NOTAT

OPPDRAAG	Kjeller flyplass	DOKUMENTKODE	10202518-RIGm-NOT-007
EMNE	Svar til varsel om pålegg fra Miljødirektoratet	TILGJENGELIGHET	Åpen
OPPDRAAGSGIVER	Forsvarsbygg	OPPDRAAGSLEDER	Anne Kristine Søvik
KONTAKTPERSON	Pål Skovli Henriksen, Harry Hellebust, Tore Joranger	SAKSBEHANDLER	Anne Kristine Søvik
KOPI		ANSVARLIG ENHET	10233017 Vest Miljøgeologi

Miljødirektoratet varsler pålegg om å gjennomføre tiltak for å rydde opp i PFAS-forurensset grunn ved Kjeller flyplass i Lillestrøm kommune. Varselet er et tilsvaer til Forsvarsbyggs oversendelse av tiltaksplan for Kjeller flyplass.

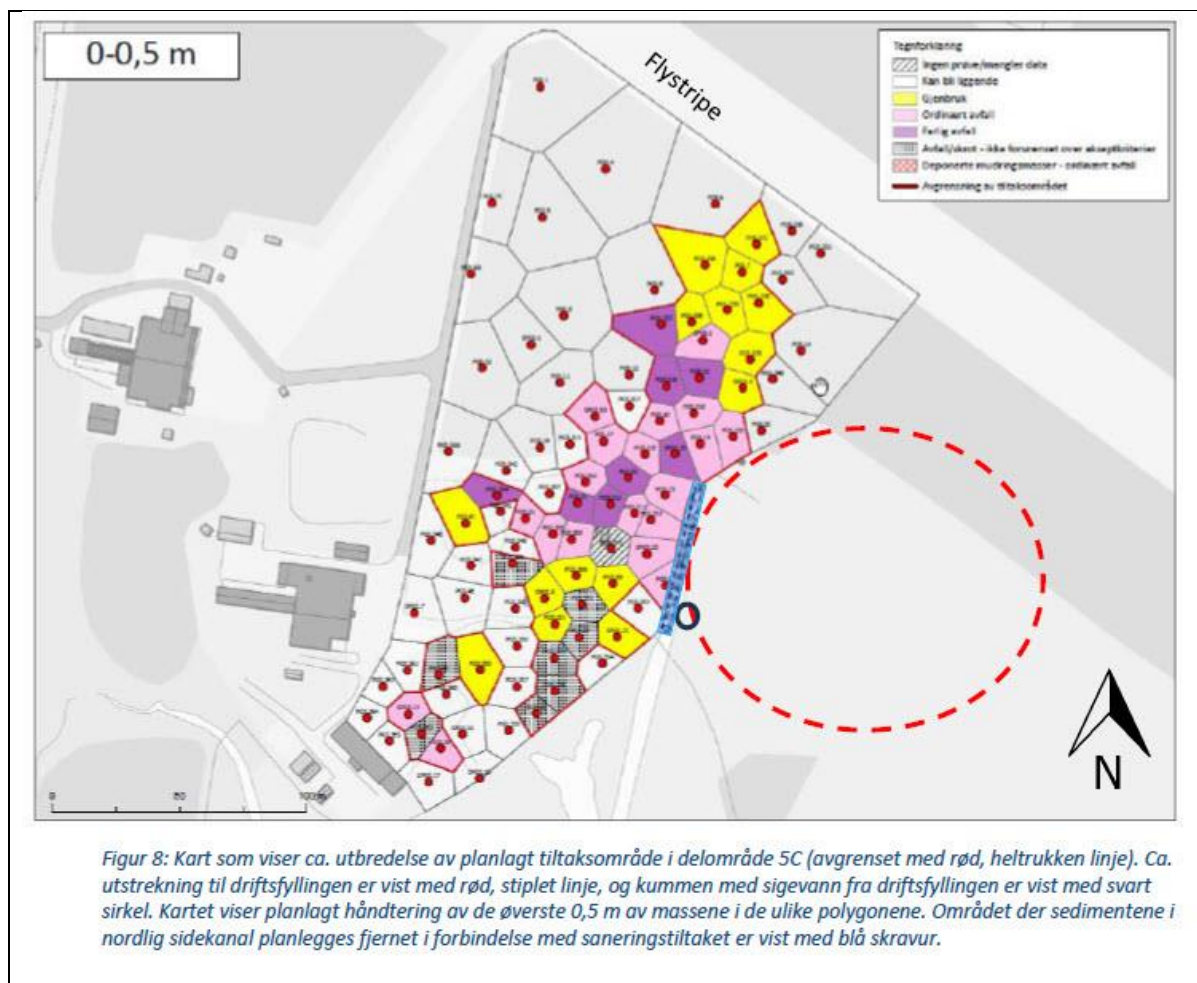
«Vi er ikke helt enige i at disse samme akseptkriteriene (tabell 1) kan brukes for sedimentene ved mudring av nordlig sidekanal, og vurderer om vi i stedet skal sette akseptkriteriene for akkurat dette tiltaket lik øvre grense for tilstandsklasse 3 for ferskvannssedimenter⁶».

Avgrensning av vannforekomsten Sogna er vist på Figur 1, basert på avgrensningen gitt i vann-nett (<https://vann-nett.no/portal/#/mainmap>). På Figur 1 er det også vist utstrekningen til det som i tiltaksplanen kalles for «nordlig sidekanal» og «vestlig sidekanal».

Som vist på figur 8 og 9 i notat 10202518-RIGm-NOT⁷ (gjengitt i hhv Figur 2 og Figur 3 under), så skal den delen av «nordlig sidekanal» som grenser opp mot tiltaksområdet saneres. Vannet som i dag kommer ut av kulverten, nord i sidekanalen, skal ledes utenom saneringsområdet. Dette vil sannsynligvis gjøres ved å etablere en ny kulvert noe lenger vest, som ledes til et sedimentasjonsbasseng. Utløpsvannet fra sedimentasjonsbassenget vil ledes ut i den sørlige delen av «nordlig sidekanal». Eksakt løsning for dette er ikke ferdigprosjektert. For den delen av «nordlig sidekanal» som skal saneres, vil en først tette kanalen i sør (med en voll/barriere) for å hindre vann i å renne ut eller trenge inn. Så vil de forurensede sedimentene graves opp, og deretter vil området

fylles igjen med rene masser. Derfor vil det etter utført sanering ikke lenger være en kanal der den nordlige delen av «nordlig sidekanal» i dag ligger. Det vil da heller ikke være noen ferskvannssedimenter igjen, og det vurderes derfor som mest hensiktsmessig å benytte de helsebaserte tilstandsklassene for jord ved vurdering av forurensningstilstand i de oppgravde sedimentene.

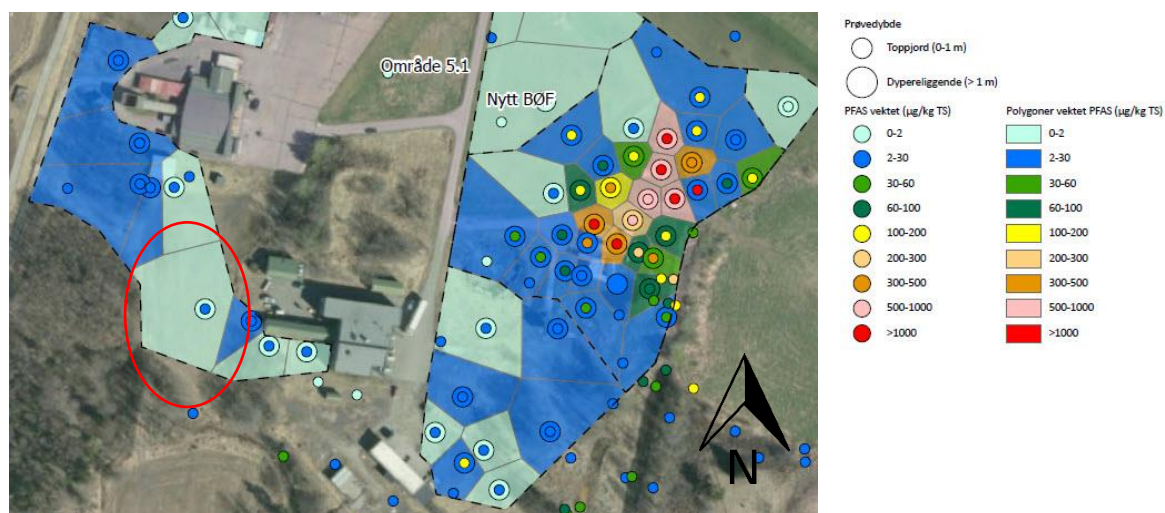
«Forsvarsbygg skriver at dere vil legge duk «hvis hensiktsmessig» samt «en kant av rene masser» for å hindre avrenning fra mellomlagrede gravemasser. Videre skriver dere at dere enten vil infiltrere sigevann fra mellomlager i nærmeste område med like høyt eller høyere forurensningsgrad, eller lede sigevannet til renseanlegget. Vår foreløpige vurdering er at dette ikke er tilstrekkelig for mellomlagring av PFAS-forurensede masser eller andre gravemasser som er sterkt forurenset med andre stoffer. Vi vurderer derfor å stille krav om at all mellomlagring av forurensede gravemasser må foregå på tett dekke, og med oppsamling og rensing av sigevann i renseanlegget.»

Planlagt område for mellomlagring av forurensede masser på delområde 6 er vist på Figur 5. Trolig vil kun deler av det asfalterte området nord for brannstasjonen bli benyttet som mellomlager, det er imidlertid ennå ikke bestemt hvor stort mellomlageret vil bli, eller hvilken del av området som vil bli benyttet.

På de to mellomlagrene skal det være plass til både forurensede gravemasser som skal til deponi, og rene tilkjørte masser. Foreløpig plan er å dele mellomlagrene i to deler, der én del blir satt av til mellomlagring av forurensede gravemasser, og én del blir satt av til mellomlagring av rene, tilkjørte masser.

Området der det skal mellomlagres forurensede masser på delområde 6 har allerede tett dekke (er asfaltert).
